Bieterfragen / Informationen der Vergabestelle

VERGABEVERFAHREN

Beschaffung eines Gesamtsystems inkl. Bordrechner, Validatoren, Ticketing, Payment Service Provider für ID based Ticketing (Account based Ticketing) sowie VDV-KA

Anlage zur Frage 2 – Fotos zur aktuellen Einbausituation

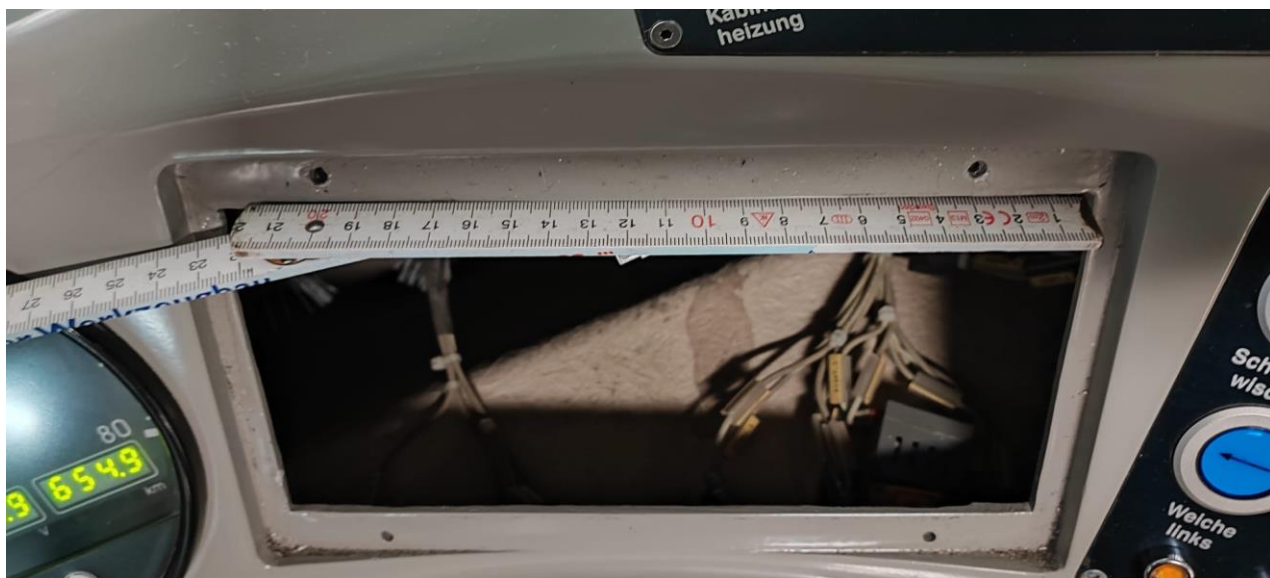
2	06.03.2024	Lastenheft, Anf. 601	Bezugnehmend auf Anforderung 601 bitten wir die Vergabestelle um eine Detailaufnahme/Fotografie der Einbausituation sowie um eine ergänzende Angabe zu den Maßen der gesamten Aussparung (HxBxT) inklusive Berücksichtigung möglicher Abdeckplatten, Adapterrahmen o.ä.	Die gewünschten detaillierten Fotos von der aktuellen Einbausituation der Bordrechner in den Straßenbahnen haben wir Ihnen beigelegt. Die gesamte Aussparung beträgt B24 x H13 x T10 cm, der eigentliche Durchbruch hat die Maße B22,3 x H10 x T10 cm. Bitte beachten Sie, dass noch Kabel angeschlossen werden müssen.	12.03.2024

Nr.	Datum	Referenz	Bieterfrage	Antwort / Information der Vergabestelle	Beantwortet am
				Möglicherweise ist nicht die gesamte Höhe nutzbar, da der Unterbau von dem Schalter für die Fahrgastraumheizung im Weg sein könnte, so dass er ggf. umgebaut werden müsste.	
3	06.03.2024	Lastenheft, Anf. 178	Bezugnehmend auf die Anforderung 178 bitten wir die Vergabestelle zu erläutern, welcher Zusammenhang zwischen HVG/HVB und den genannten VU besteht. Welche Rollen nehmen diese VU ein?	Die HVB/HVG führen teilweise Fahrten in die Gebiete von VRB, marego und VGS durch und können für diese Relationen Fahrausweise verkaufen. Hierbei handelt es sich um ein eingeschränktes Sortiment aus Einzelticket normal, ermäßigt, Fahrradticket. Es sind ansonsten keine anderen VU beteiligt.	12.03.2024
4	07.03.2024	Angebotsabgabe	Wir bitten um eine Verlängerung der Abgabefrist um drei Wochen, da nach Sichtung der Unterlagen für das verbindliche Angebot erhebliche konzeptionelle Arbeit zu leisten ist. Um das Angebot für das zentrale Hintergrundsystem in einer den Anforderungen angemessenen Sorgfalt ausarbeiten zu können, ist eine Fristverlängerung erforderlich.	Die Verkehrsunternehmen gewähren eine Fristverlängerung von 2 Wochen bis zum 15.04.2024, 9 Uhr.	12.03.2024
